Keuringsverslag van een elektrische laagspanning- en zeer lage spanningsinstallatie

NIET CONFORM

Straatnaam	Koombloemweg
Huisnummer	10
Busnummer	
Postcode	8840
Gemeente	Staden
Land	België

Controlebezoek van een huishoudelijke installatie volgens (KB 08/09/2019) - AREI Boek 1- 6.5. en 4.2.4.3.

Afbeelding schakel- en verdeelbord:

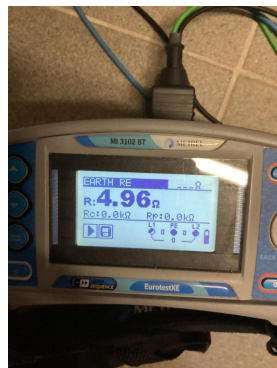
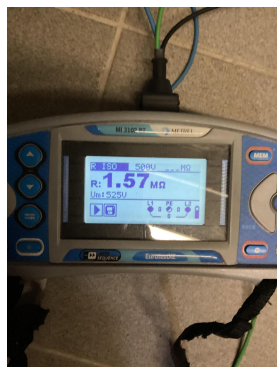
- 18.15 Het gebruik van verdeelstekkers is enkel toegelaten bij aansluiting van snoeren op de vaste installatie, vaste aansluiting is dus verboden. (Boek 1 Onderafdeling 5.2.6.2.) zie foto

- 19.09 Hoogte wandcontactdozen niet gerespecteerd, as der hulzen bij droge lokalen =min. 15cm, bij vochtige lokalen =min. 25cm. (Boek 1 Onderafdeling 5.3.5.2.) zie foto
